台胞社区一期(不含 6#栋上部部分)项目竣工 规划条件核实公示

台胞社区变更公示

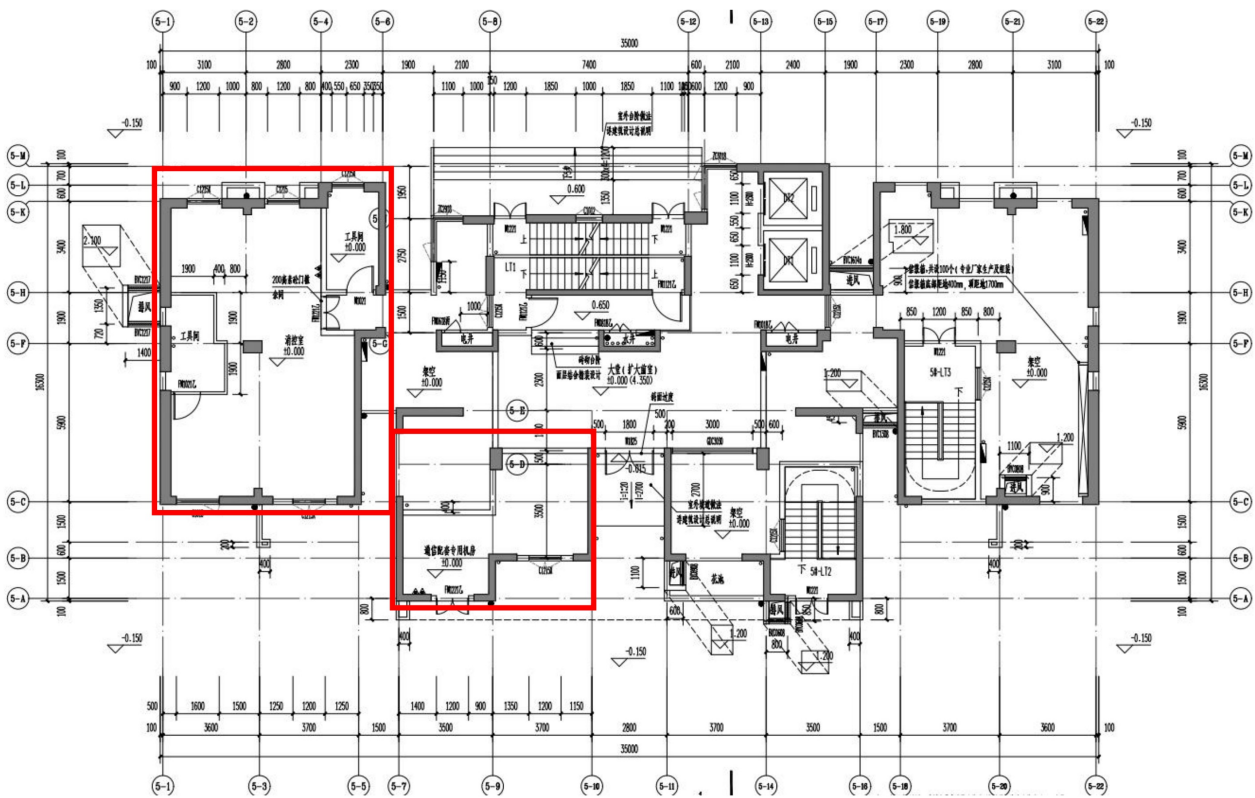
6、5#栋一层原审批西北角通信配套专用机房取消，空间围合至消控室使用，原审批通信配套专用机房改至南侧架空位置。
调整原因：原审批通信配套专业机房面积为 17.37 平方米，不满足 25 平方米的最低规范要求，故结合整体空间合理利用，取消原审批通信配套专用机房，并将取消的原通信配套专用机房空间围合至消控室使用，在南侧架空位置重新设置 28.19 平方米的通信配套专用机房。
调整前：

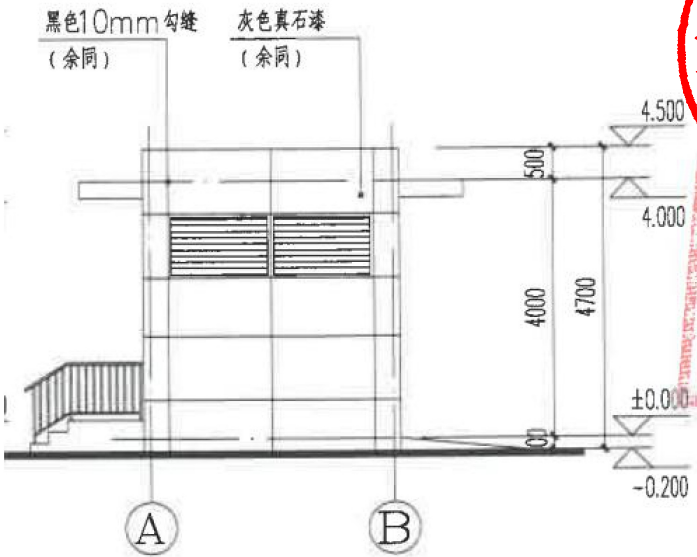
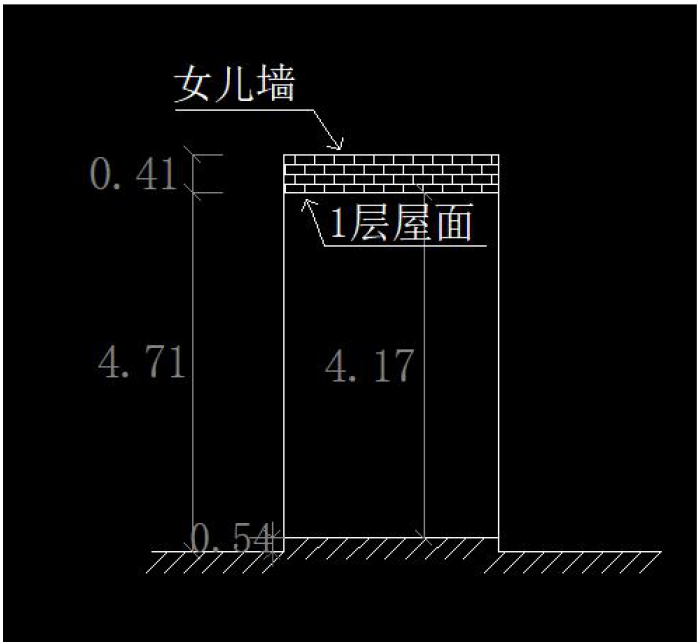
7、垃圾房原审批室内外高差为 0.2m，原审批垃圾房一层层高 4.00m；实地建设垃圾房室内外高差调整为 0.54m，实地建设垃圾房一层层高调整为 4.17m。原审批垃圾房出入口为北侧，原审批垃圾投置口为南侧；实地建设垃圾房出入口调整为南侧，实地建设垃圾投置口调整为北侧。

调整原因：该部分调整是结合垃圾的投放、囤积、清运及管理的需求做出的优化，垃圾房出入口由原审批的北侧调整为南侧更便于垃圾房的清运及管理，垃圾房的投置口由原审批南侧调整为北侧更便于业主垃圾投放。

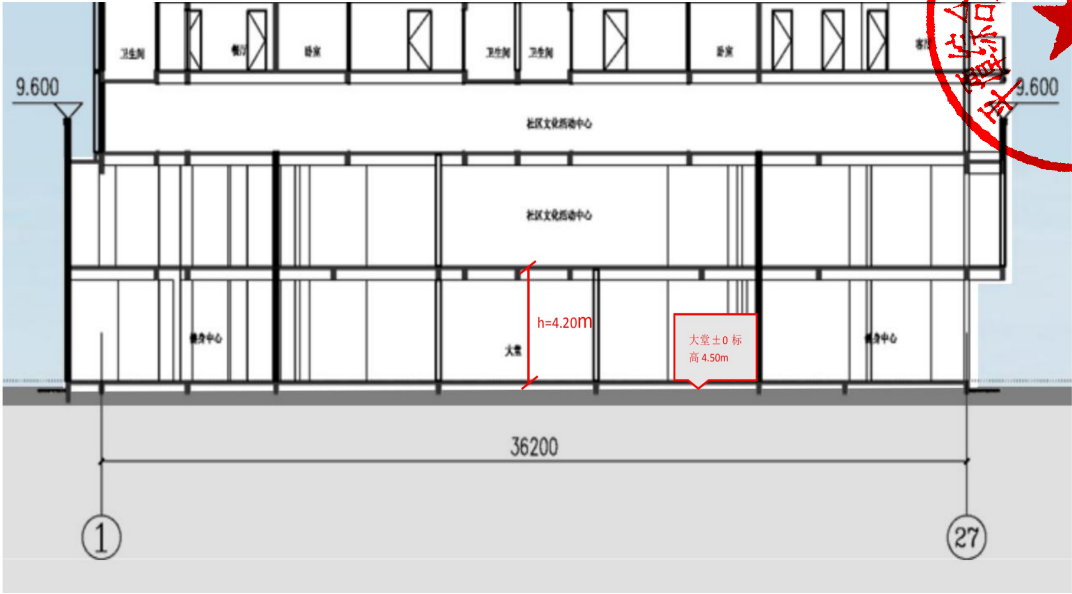
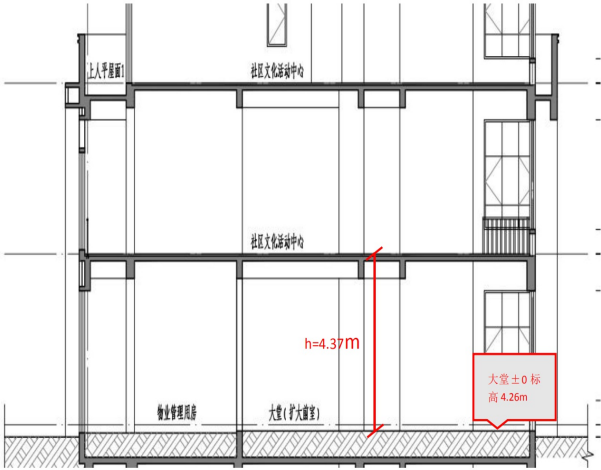
8、1#栋一层原审批大堂±0 标高 4.50m（1985 国家高程），原审批大堂位置一层层高 4.20m；实地建设 1#栋一层大堂±0 标高调整为 4.26m（1985 国家高程），实地建设大堂层高调整为 4.37m。

调整原因：此处优化调整是从整体空间利用及使用感观考虑，在满足防范室内进水的基础上结合地面斜面过渡措施适当降低标高，由此也导致层高增大。

台胞社区调整前总图（地面车位及绿地）

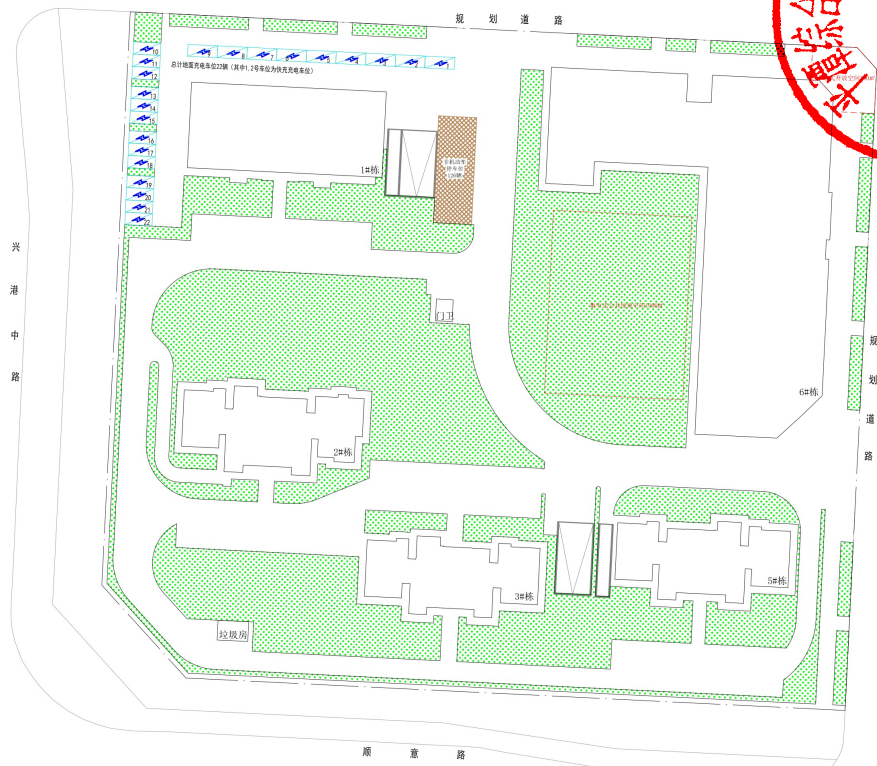
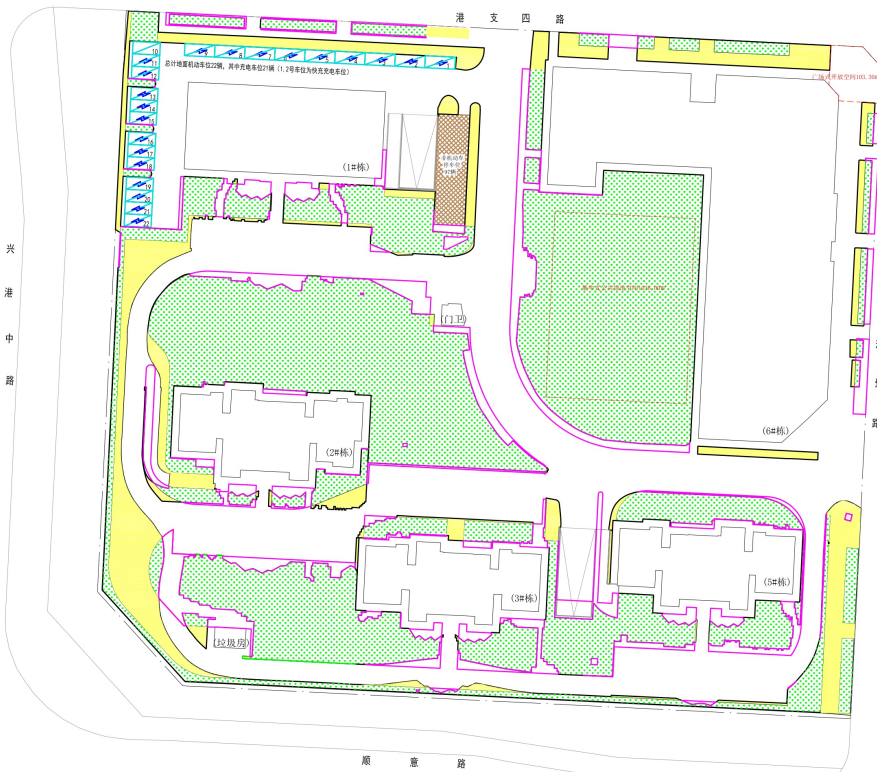
- ①调整前绿地面积7030.36㎡
- ②调整前地面机动车位22辆，其中充电车位22辆（含快充2辆）
- ③调整前地面非机动车位126辆

- ①调整后绿地面积7450.33㎡
- ②调整后地面机动车位22辆，其中充电车位21辆（含快充2辆），普通车位1辆
- ③调整后地面非机动车位97辆

调整原因：结合整体景观系统设计，提升景观空间感，优化业主回家路线，调整部分绿化及铺装。
